Předmět díla:	Změna materiálu fasádního pláště na severní straně objektu
Objekt:	UTB - vzdělávací komplex, ul. Štefánikova, 760 01 Zlín, parcela č. 1087/5 (druh pozemku - zastavěná plocha a nádvoří) k. ú. a obec Zlín u Katastrálního úřadu pro Zlínský kraj, Katastrální pracoviště Zlín
Objednatel:	Univerzita Tomáše Bati ve Zlíně (UTB) nám. T. G. Masaryka 5555, 760 01 Zlín
Zhotovitel:	Zlínstav a.s., Bartošova 5532, 760 01 Zlín
TDI:	AIP, spol. s r.o.
Projektant:	Sdružení FHS - UTB - DSP AED project a.s. Pod Radnicí 2a/1235, 150 00 Praha 5 – Košíře

Změnový list č.6

Změnový list č.7

Předmět díla:	Změna provedení VZT jednotek a trafostanice, vyvolaná nařízením komise (EU) č.1253/2014 a 548/2014		
Objekt:	UTB - vzdělávací komplex, ul. Štefánikova, 760 01 Zlín, parcela č. 1087/5 (druh pozemku - zastavěná plocha a nádvoří) k. ú. a obec Zlín u Katastrálního úřadu pro Zlínský kraj, Katastrální pracoviště Zlín		
Objednatel:	Univerzita Tomáše Bati ve Zlíně (UTB) nám. T. G. Masaryka 5555, 760 01 Zlín		
Zhotovitel:	Zlínstav a.s., Bartošova 5532, 760 01 Zlín		
TDI:	AIP, spol. s r.o.		
Projektant:	Sdružení FHS - UTB - DSP AED project a.s. Pod Radnicí 2a/1235, 150 00 Praha 5 – Košíře		
<p>Popis zm

UTB - PŘÍPOJKOVÝ KANÁL PŮDORYS M 1.50

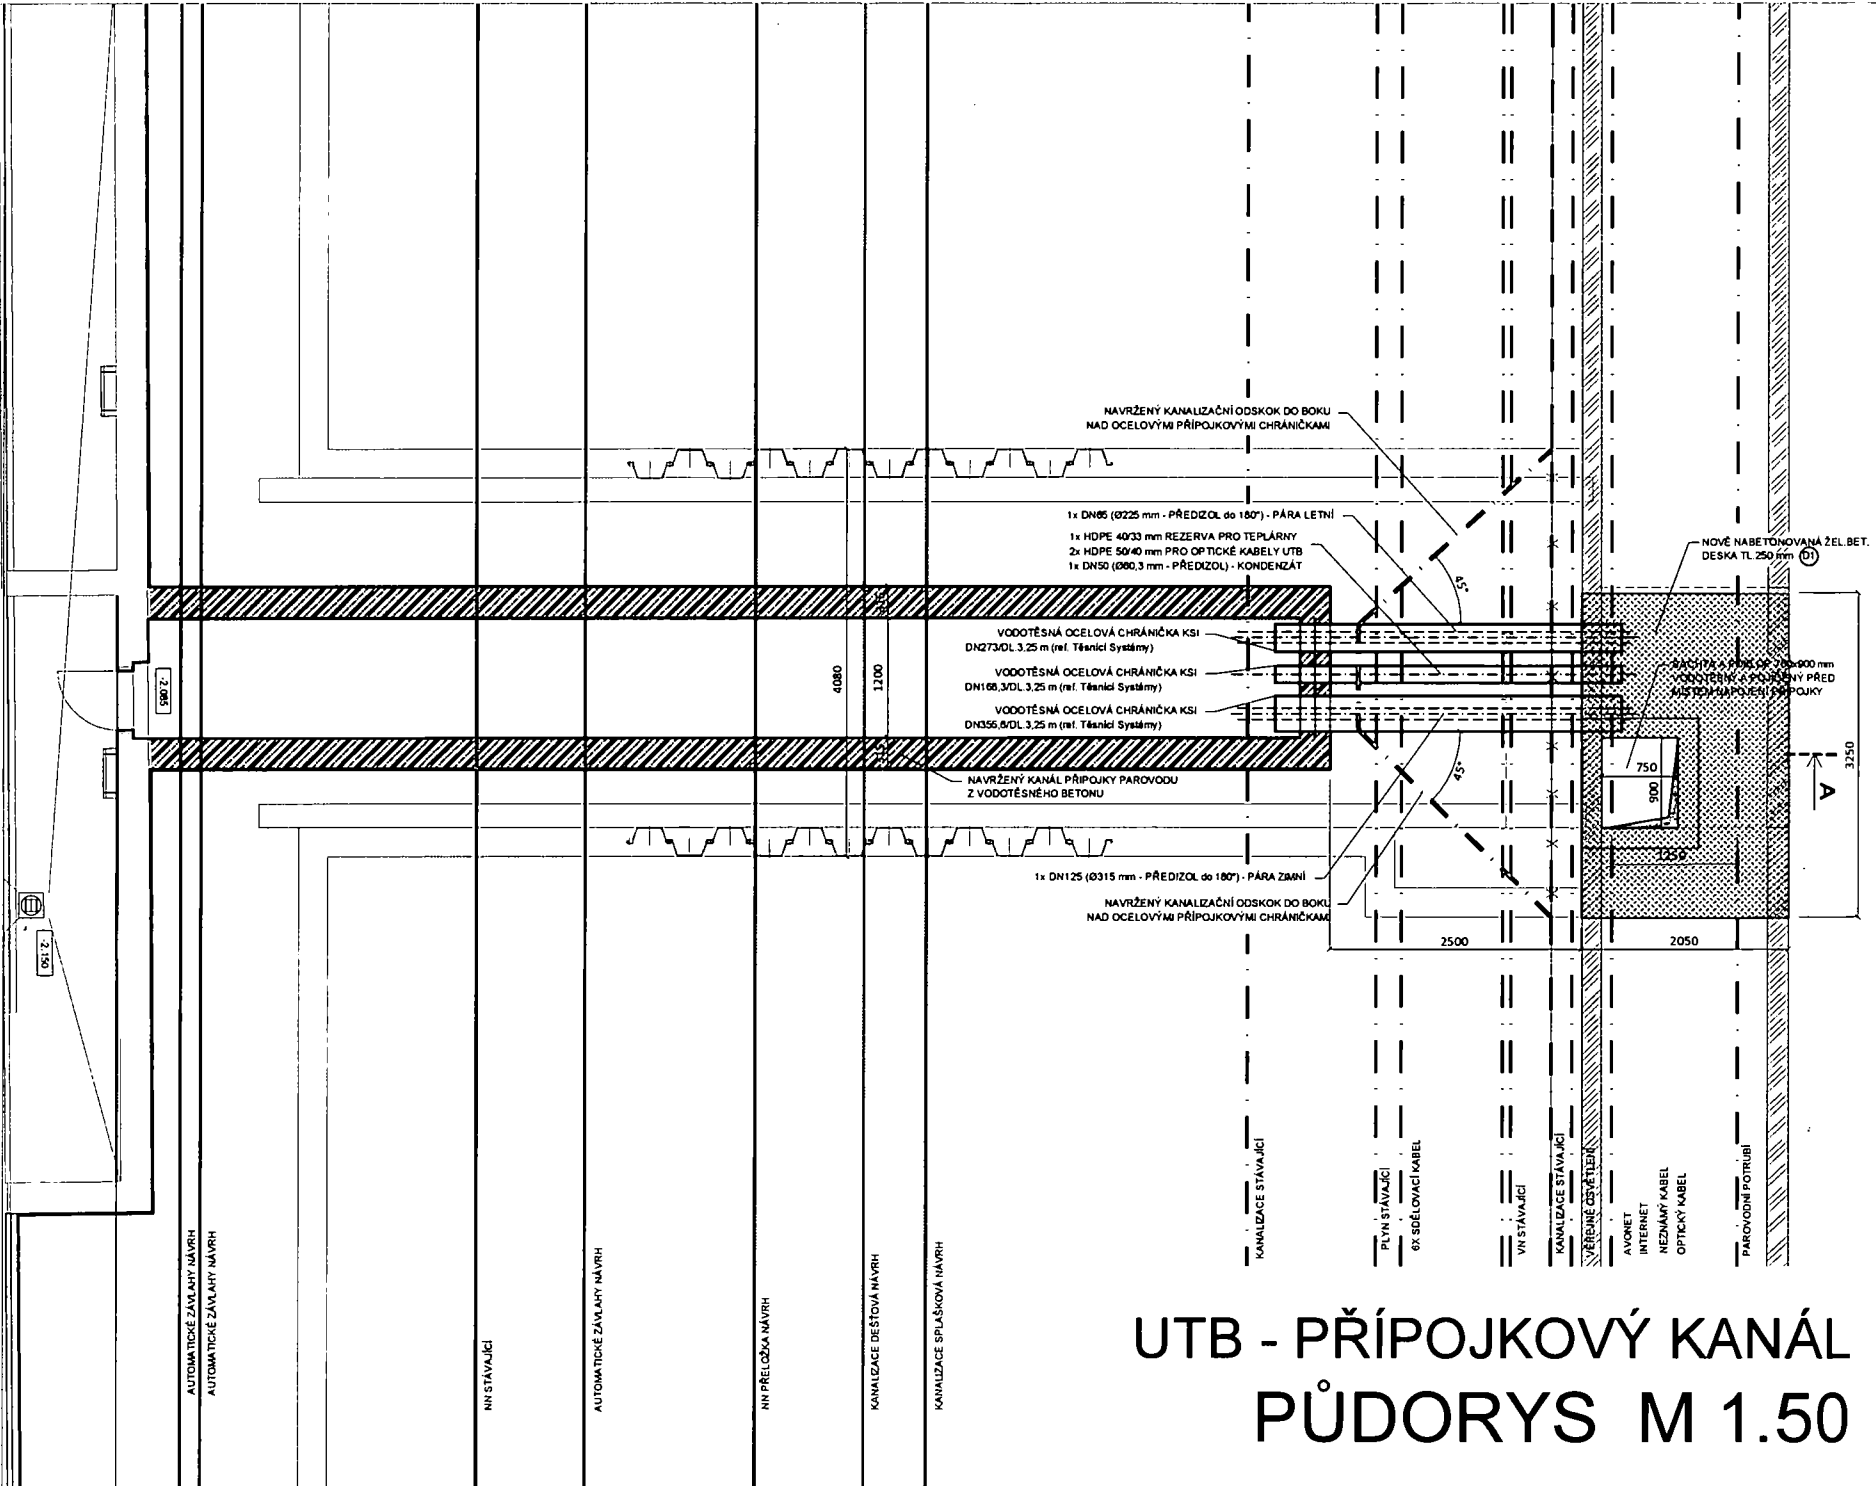
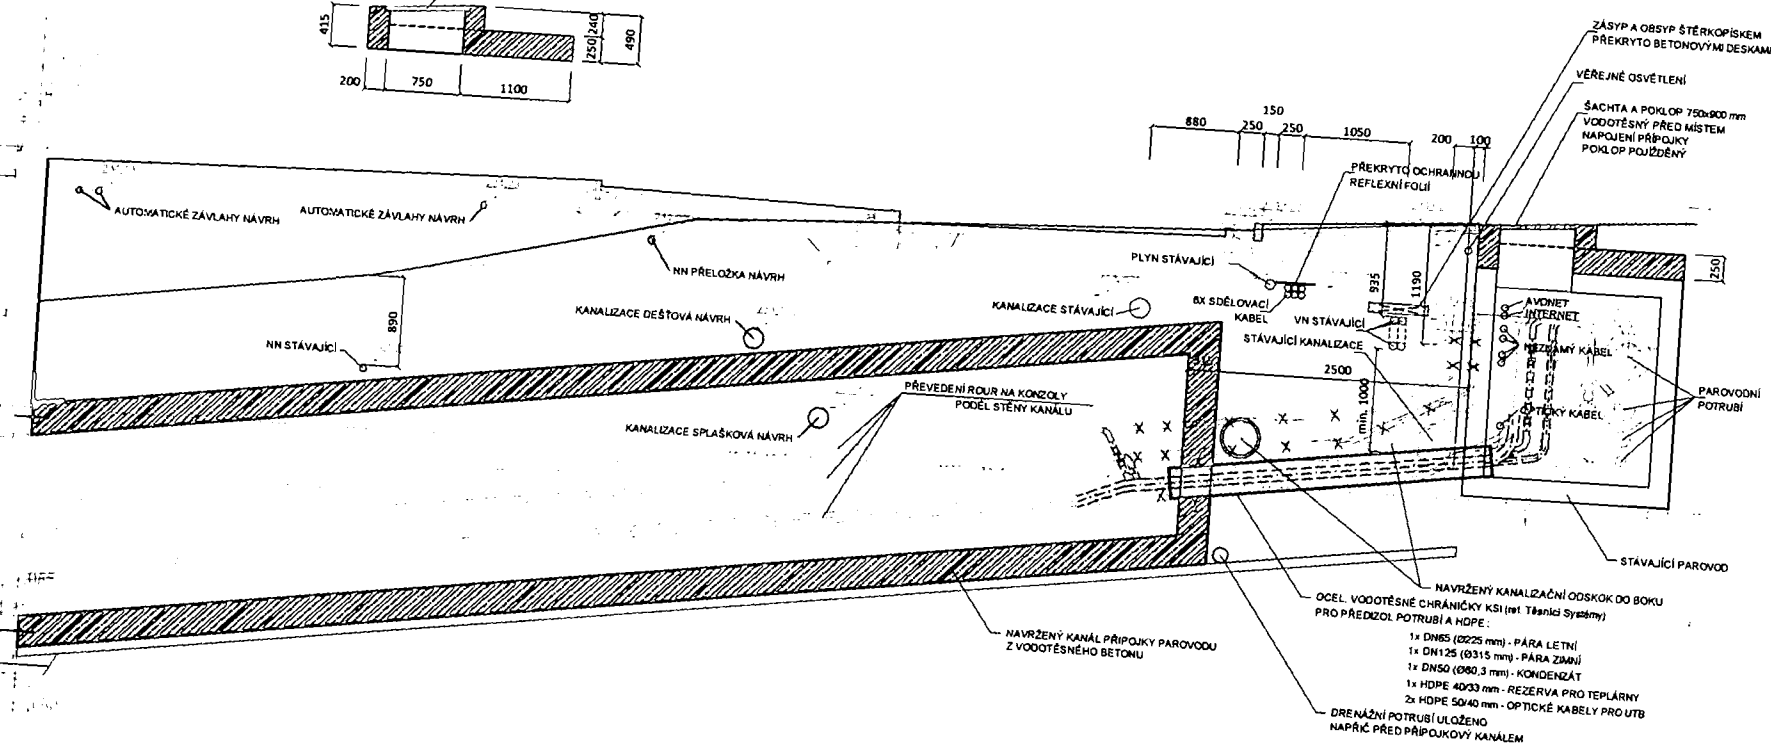
Předmět díla:	Změna provedení parovodní přípojky		
Objekt:	UTB - vzdělávací komplex, ul. Štefánikova, 760 01 Zlín, parcela č. 1087/5 (druh pozemku - zastavěná plocha a nádvoří) k. ú. a obec Zlín u Katastrálního úřadu pro Zlínský kraj, Katastrální pracoviště Zlín		
Objednatel:	Univerzita Tomáše Bati ve Zlíně (UTB) nám. T. G. Masaryka 5555, 760 01 Zlín		
Zhotovitel:	Zlínstav a.s., Bartošova 5532, 760 01 Zlín		
TDI:	AIP, spol. s r.o.		
Projektant:	Sdružení FHS - UTB - DSP AED project a.s. Pod Radnicí 2a/1235, 150 00 Praha 5 – Košíře		
Popis změny:			
<p>Před zahájením zemních prací na technologickém kanále, který má sloužit pro osazení potrubí parovodní přípojky, bylo provedeno vytyčení stávajících inženýrských sítí a dle tohoto vytyčení byly provedeny ruční sondy. Na základě těchto sond, byly ověřeny přesné polohy stávajících inženýrských sítí, které však nebyly v souladu s předávanými podklady od jednotlivých správců sítí. Jedná se především o kabel vysokého napětí, kde není dodrženo ochranné pásmo ve vazbě na nově realizovaný monolitický kanál. Se zástupci společnosti ALPIQ a E.ON byla projednána úprava monolitického kanálu v místě ochranného pásma VN kabelu za kanálové technologie na technologii bezkanálovou, spočívající v provedení části parovodní přípojky v předizolovaném potrubí vloženého do předem osazených ocelových chrániček. Dále je nutná i výšková úprava části parovodní přípojky, která bude provedena pomocí systémových kolen. Součástí úprav je i přeložení stávajícího kanalizačního potrubí.</p>

NAVŘZENÝ KANALIZAČNÍ ODSKOK DO BOKU
NAD OCELOVÝMI PŘÍPOJKOVÝMI CHRÁNIČKAMI

NAVŘZENÝ KANALIZAČNÍ ODSKOK DO BOKU
NAD OCELOVÝMI PŘÍPOJKOVÝMI CHRÁNIČKAMI

- NAVŘZENÝ KANALIZAČNÍ ODSKOK DO BOKU
- OCEL. VODOTĚSNÉ CHRÁNIČKY KSI (viz Těsnící Systémy)
- PRO PŘEDZOL POTRUBÍ A HOPE.
- 1x DN65 (Ø225 mm) - PÁRA LETNÍ
- 1x DN125 (Ø315 mm) - PÁRA ZIMNÍ
- 1x DN50 (Ø80,3 mm) - KONDENZÁT
- 1x HDPE 40/33 mm - REZERVA PRO TEPLÁRNŮ
- 2x HDPE 50/40 mm - OPTICKÉ KABELY PRO UTB
- DRENÁŽNÍ POTRUBÍ ULOŽENO
- NAPŘÍČ PŘED PŘÍPOJKOVÝM KANÁLEM
